嘉磐惠文

申請日期	年 月 日	戶別	4 樓 A 戶
------	-------	----	---------

客戶工程變更單

A戶 電燈開關及迴路示意圖(套上層樑)

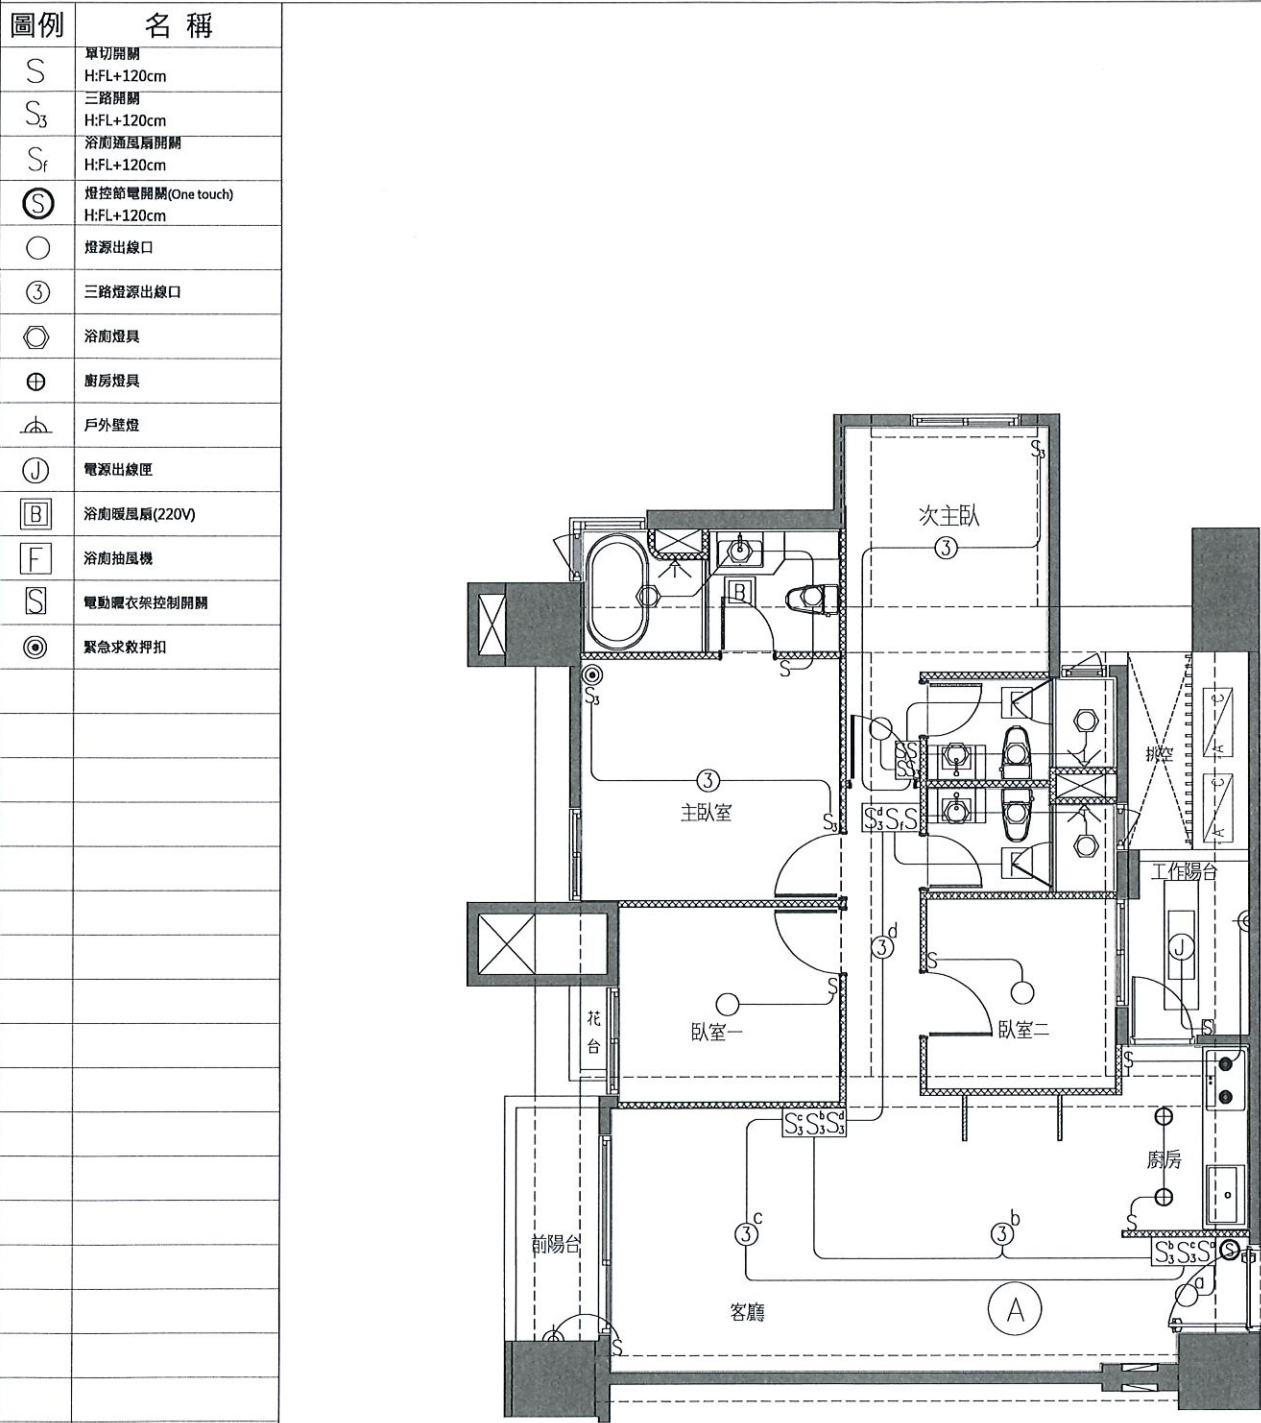
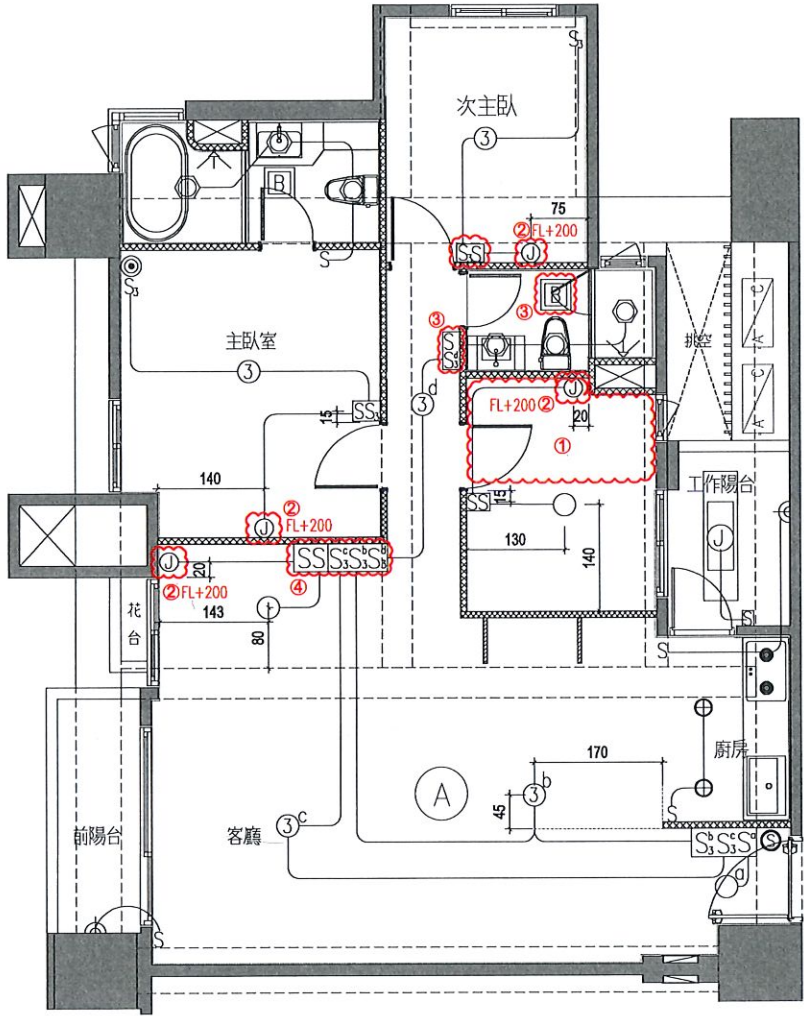
- 1.客浴相關電位全退：
 - ✓a.廁所燈具x3
 - b.燈具迴路追減x1
 - ✓c.抽風機追減(開關取消)
- 2.追加單切壁燈出線迴路x4
- 3.次主臥抽風機變更為暖風機
 - ✓a.追加暖風機220V電源
 - ✓b.抽風機開關取消
- 4.燈具開關位移

※位移&變更位置詳附圖所示

A戶 冷氣套管及排水位置示意圖(套上層樑)

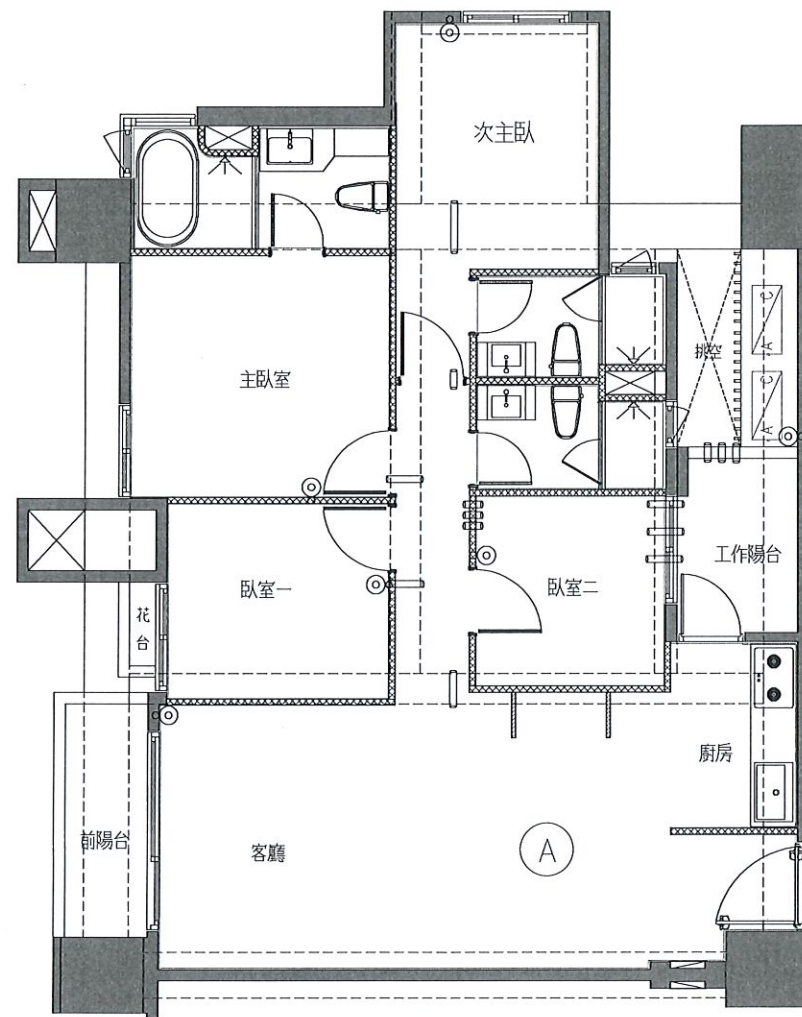
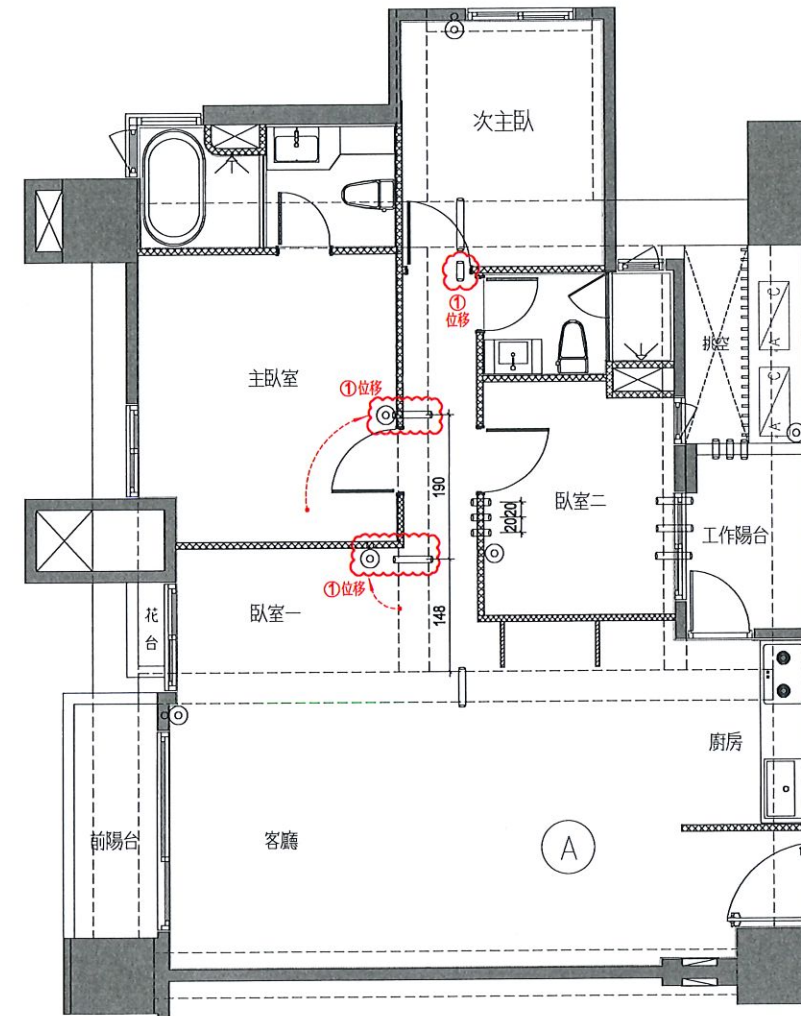
1. 空調套管或排水位移

A戶 排水示意平面圖(套下層樑)

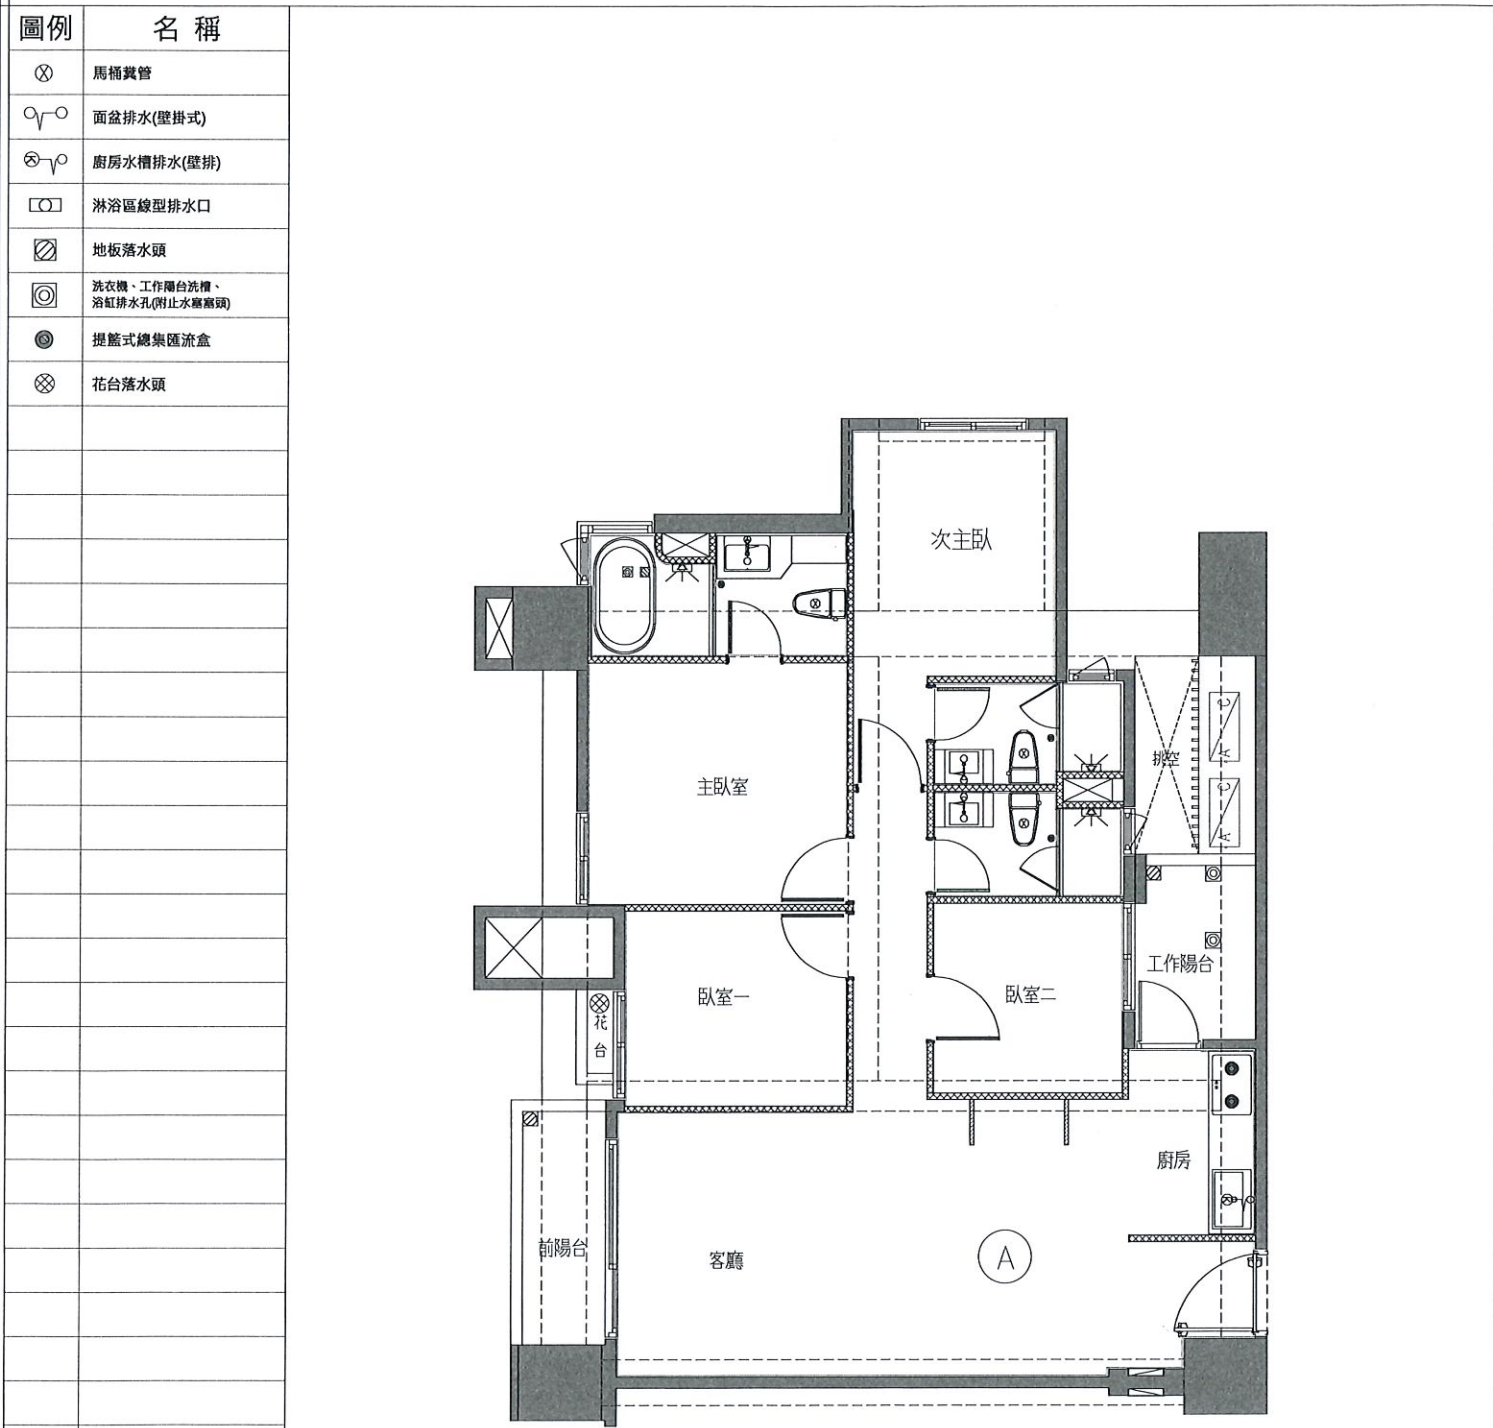
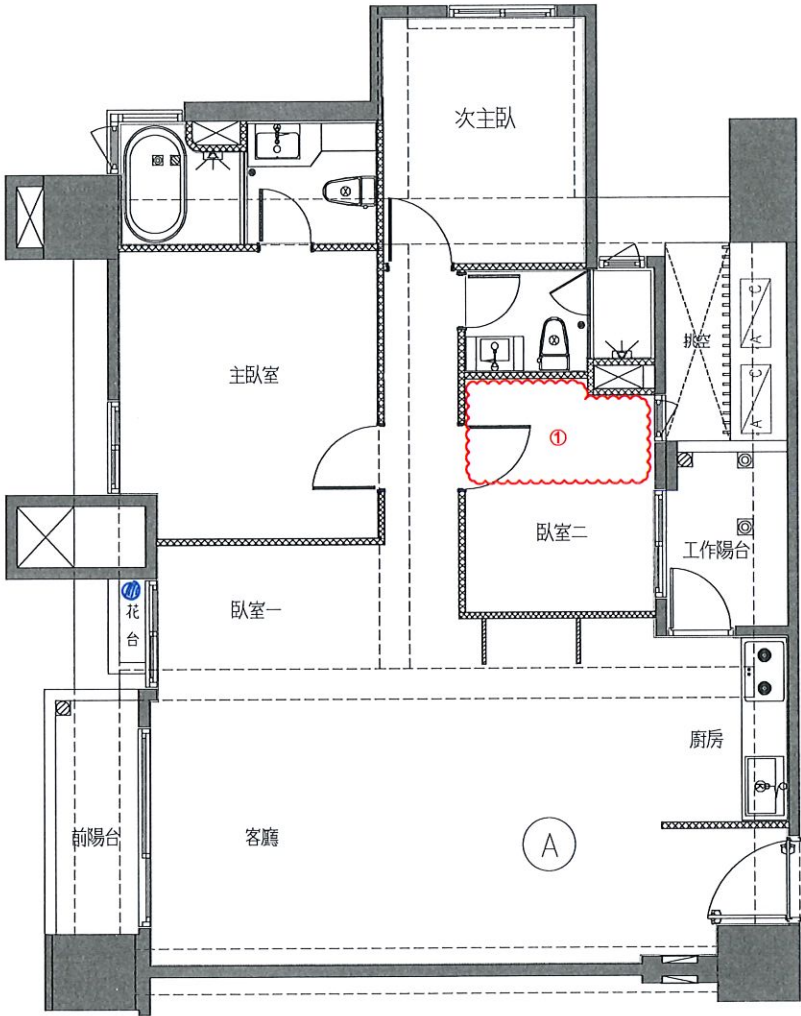
1.客浴排水全追減
